DODATEK Č.1 KESMLOUVĚ O DÍLO

NÁVRH ZMĚNY				číslo: 01/2024	
Zhotovitel:		1.JHS s.r.o., Pražská 392, 463 42 Hodkovice nad Mohelkou			
Komu:		Severočeská vodárenská společnost a.s. 		Datum: 10.05.2024	
Název akce: LI 020 147 Hrádek nad Nisou, Grabštejská, Liberecká – sídliště – rekonstrukce kanalizace a vodovodu					
Způsob odeslání/předání/datum:	poštou	e-mailem	faxem	osobně	X
Odkazy	na specifikaci:				
	na výkresy:	Geodetické zaměření Rozbory zeminy			
	na rozpočtové podklady:	Změnový rozpočet			
	na jinou část smlouvy:				
Popis a zdůvodnění změny:

Název akce: **Zaměření výkopů a výpočet kubatur Stoka „1, 3“**
 Lokalita: **REKONSTRUKCE KANALIZACE A VODOVODU, GRABŠTEJNSKÁ, LIBERECKÁ – SÍDLIŠTĚ, HRÁDEK NAD NISOU**
 Objednal: **1.JHS s.r.o., Vladimír Blabla** dne: **24. 3.2024**
 Datum zaměření: **25. 3.2024** Souřadnicový systém: **JTSK** Výškový systém: **B.p.v.**
 Polohové a výškové připojení:na body vytyčovací sítě stavby.....
 Podklady pro vytyčení: výkres „C_Situace_Hradek_Grabstejnska_RKV_4 (zkraceni vodovodu)_pro_stavbu.dwg“, seznam souřadnic
 Způsob vytyčení ČSN: **73 0420-2**
 Použité přístroje: **Totální stanice Trimble S5, GPS Trimble R12i** Třída přesnosti mapování: **

STOKA 1 ... výkop 1365m³

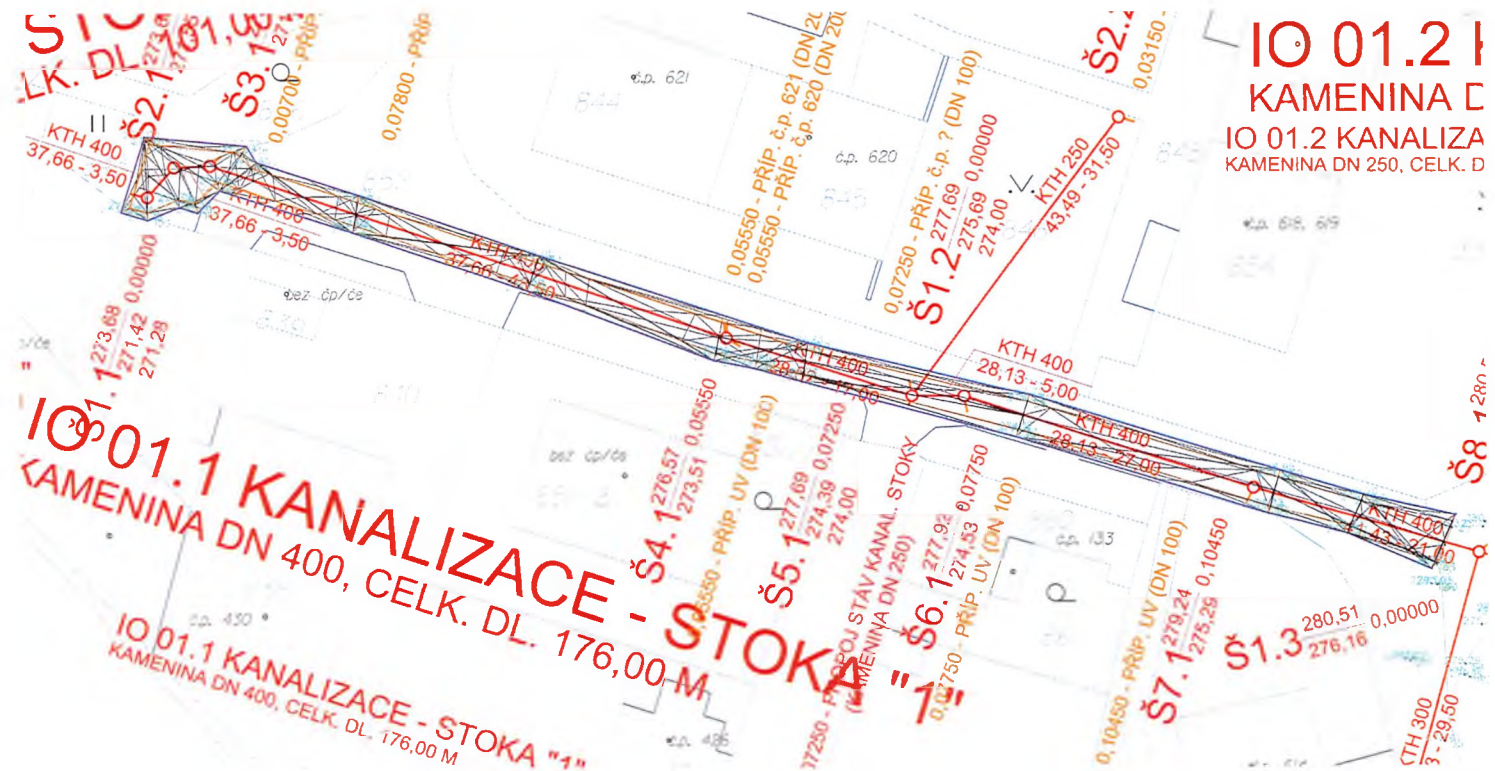
1. Rozšíření výkopů + 100 % výměna materiálu					
Projektová dokumentace předpokládala zastížení zeminy třídy 3 a 4 a následné 50 % zpětné uložení do zásypů. Při hloubení rýh jsou zastíženy soudržné jílovité zeminy, nesoudržné zeminy a stavební odpad v návaznosti na umístění stavby (sídliště), kde jsou zastíženy zbytky stavebních materiálů: cihly, betonový kryt, plasty, přebytky štěrků a původní zásyp, jenž byl sám o sobě proveden z nevhodného materiálu. Byl přizván akreditovaný geolog k vyhodnocení vzorků zeminy. Na základě výsledků geologického průzkumu je rozhodnuto o 100 % výměně vykopaného materiálu.					
S ohledem na výše uvedené, dochází v některých úsecích k navýšení odkopávaného materiálu z důvodu sesouvání zeminy, což představuje rozšíření rýhy na jámu.

Kubatura = 1365.02 m³
 Násep = 0 m³
 Výkop = 1365.02 m³
